投 标 总 价

工 程 名 称：准格尔旗薛家湾第二小学消防泵房工程项目_____

四、招标图纸答疑

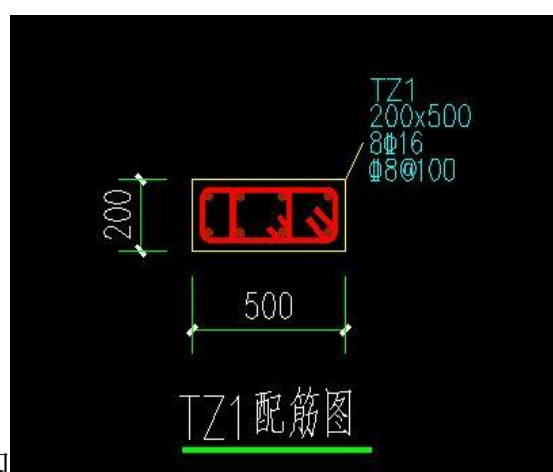
2、结施 13: TZ 截面是 200*500, 但原位标注是 200*400, 应以哪个为准?

回复: TZ 截面为 200x500, 配筋为 8 根 16, 箍筋为 8@100 四肢箍, 见

下图

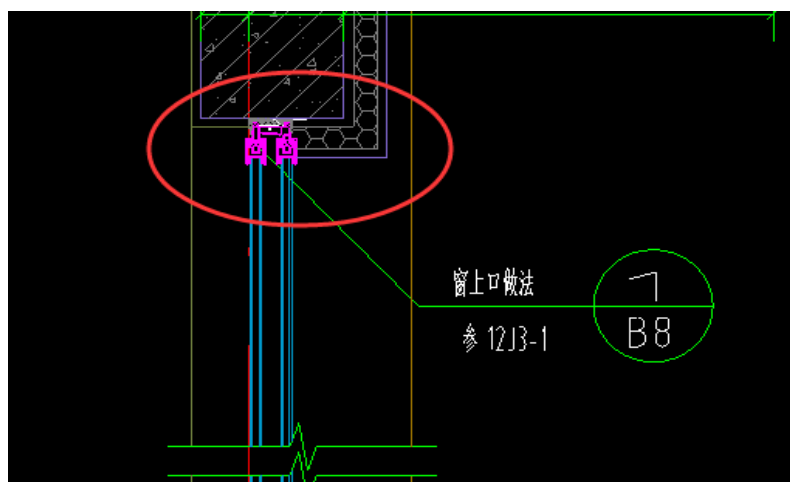
3、结施 06: 水池通风孔与上人孔砼标号为多少? 是否抗渗?

回复: 水池通风孔与上人孔砼标号同消防水池主体砼标号, 为 C30 抗

渗

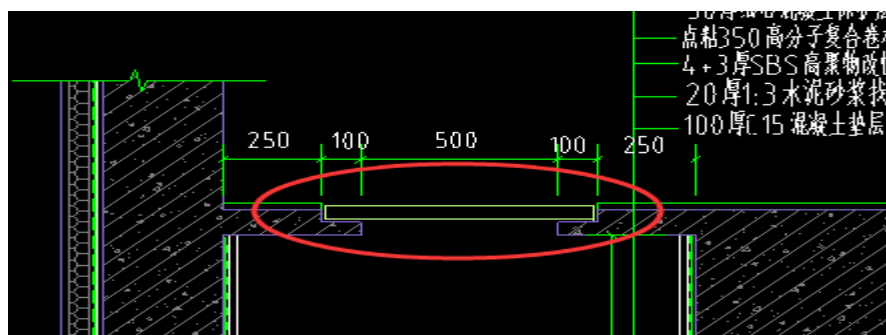
7、 建施 10：地下室集水坑节点中，集水坑盖板是预制还是现浇？

砼标号？配筋是？

回复：500x500 花纹钢盖板 6 厚。
